**OGGETTO:** [ID\_VIP 5138] - Procedura di VIA – Progetto “*Riqualificazione e riefficientamento del pontile Maxcom ubicato presso il deposito carburanti di Augusta (SR)*” – controdeduzioni alle osservazioni pervenute in fase di consultazione pubblica e trasmissione elaborati integrativi

**Progetto di “Riqualificazione e riefficientamento  
del pontile Maxcom ubicato presso il deposito  
carburanti di Augusta (SR)”**

*CONTRODEDUZIONI ALLE OSSERVAZIONI PERVENUTE IN  
FASE DI CONSULTAZIONE PUBBLICA*

FIG. 1: estensione ZPS ITA090014 “Saline di Augusta” come dedotte da “Geoportale della Regione Siciliana” estrapolazione effettuata in data 30/07/2020.

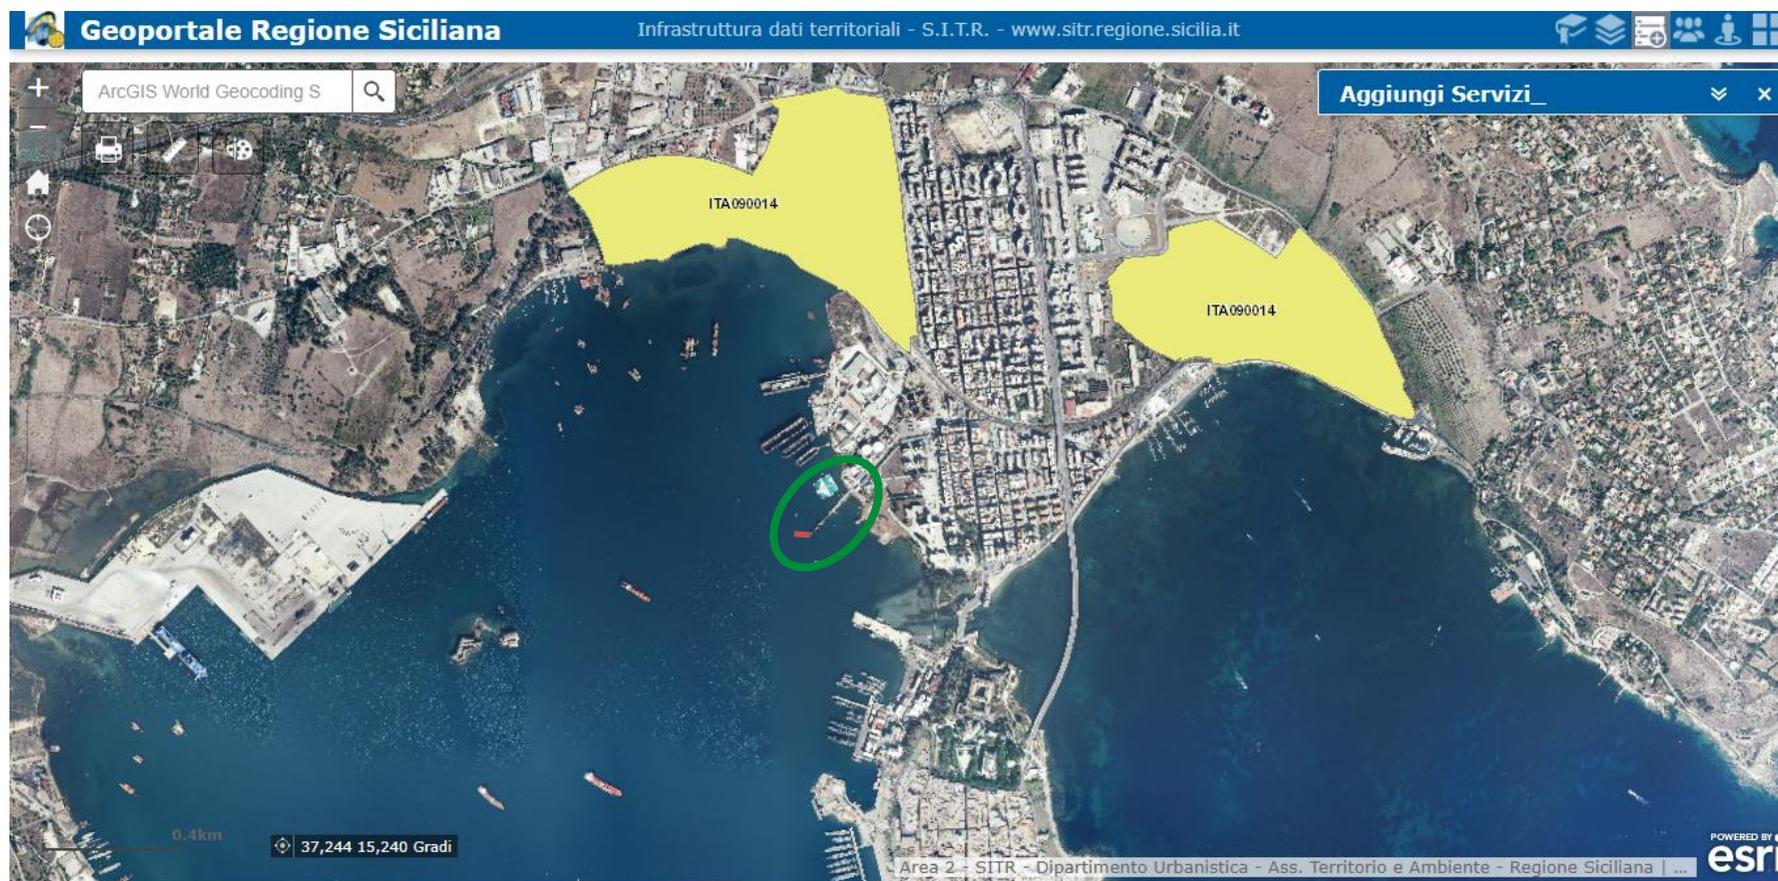
- Le ZSC Saline di Augusta (ITA 090014) si trovano parzialmente all'interno del porto di Augusta ed in parte immediatamente al di fuori dello stesso (Fig. 1), comunque in un'area che ospita uno dei poli petroliferi e di **raffinazione** fra i più grandi in Europa. Esse sono quindi inserite in un contesto ad elevatissima industrializzazione, con pressioni antropiche consistenti, indipendenti e non riconducibili in alcun modo al progetto presentato dalla scrivente, come anche evidenziato dal Libero Consorzio stesso (“subisce l'impatto ambientale delle attività industriali ed antropiche circostanti e dello stato di inquinamento delle acque del porto dove purtroppo [...] si **scaricano ancora reflui urbani non trattati**”);

Stante quanto sopra, appare evidente che il procedimento di VInCA non sia dovuto, non avendo il progetto di modifica presentato dalla scrivente alcuna incidenza, e tantomeno alcuna incidenza significativa, sulle ZPS "Saline di Augusta".
